# Sanierungsvariante Kalkberg, erstmalig vorgelegt durch die BI Kalkberg am 17.6. 2016

## Ergänzung durch überschlägige Massen- und Kostenberechnung

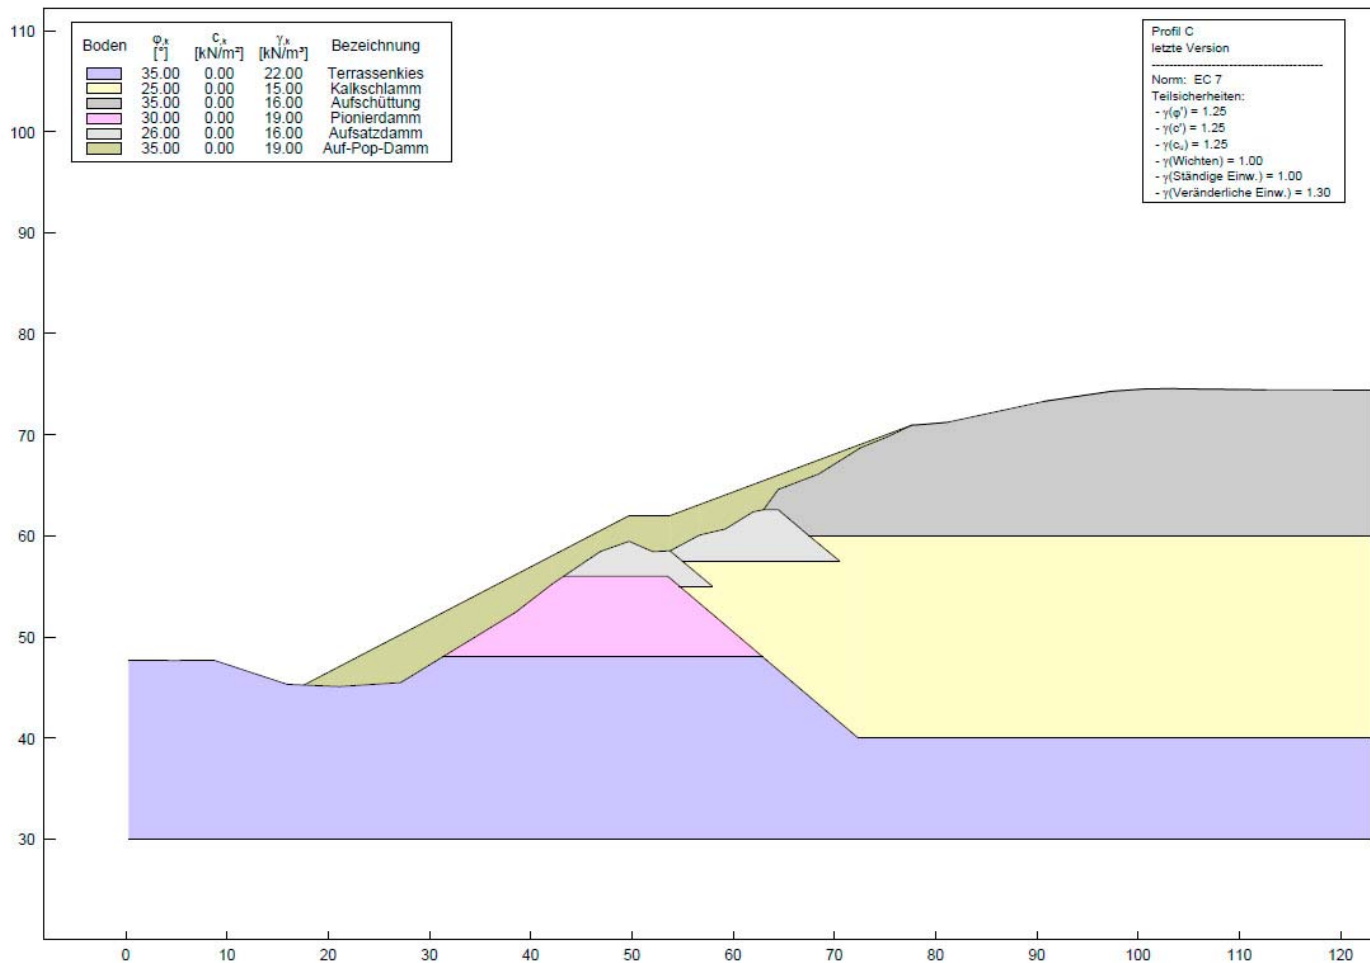
Der Deponiedeckel des Kalkbergs hat eine Mächtigkeit von rund 15 Metern und eine Ausdehnung von rund 8000 m<sup>2</sup>. Abzüglich der geringeren Abdeckung an den Hängen ergibt sich hieraus, zurückhaltend gerechnet, ein Materialvolumen von rund 85.000 Kubikmetern. Das entspricht, bei dem anzunehmenden Faktor von 1,75 (Tonnen pro Kubikmeter) einem Gesamtgewicht von rund 150.000 Tonnen. Der Kostenzusammenstellung der WBG GmbH (Anlage 8 der den Ausschüssen zuletzt zugestellten Dokumente) ist zu entnehmen, dass, für alle Baulose zusammengerechnet, an Dammbaumaterial 47.500 Tonnen Material gebraucht werden. Das entspricht rund einem Drittel des im Deponiedeckel zur Verfügung stehenden Materials. Mit den obersten 5 von 15 Metern Deponiedeckel könnte man also locker die gesamte Haldenstabilisierung bewerkstelligen. Dass das Material zur Haldensanierung angeblich nicht ausreichen soll, ist deshalb vermutlich eine reine "Schutzbehauptung".

Das Material des Deponiedeckels besteht aus Bauschutt und Bodenaushub. Seine Scherfestigkeit liegt damit in dem selben Bereich wie diejenige des Materials, das in dem von den Gutachtern verfolgten Sanierungsplan von andernorts angefahren werden soll. Das belegt auch die Tabelle auf Seite 4 der Anlage 3, die den Ausschüssen zuletzt zugestellt wurde (Tabelle siehe unten). Dort findet sich in der linken Spalte die Angabe für die Scherfestigkeit (die mittlere Spalte steht für die Zugfestigkeit und die rechte für die Druckfestigkeit). Der Wert für die Scherfestigkeit ist demnach für die Aufschüttung (Deponat) mit 35° genauso günstig wie für den Auf-Pop-Damm, also das zusätzlich anzuschüttende Material. Diese Aussage wird nochmals bekräftigt in der ebenfalls unten stehenden Grafik aus der Seite 1 der Anlage 7 aus dem selben Konvolut. Die Aussage der Gutachter vor den Ausschüssen, dass das Deponat keine ausreichende Scherfestigkeit zur Haldenstabilisierung aufweist, hat sich damit ebenfalls als Schutzbehauptung erwiesen, um diese Sanierungsvariante schlecht zu reden.
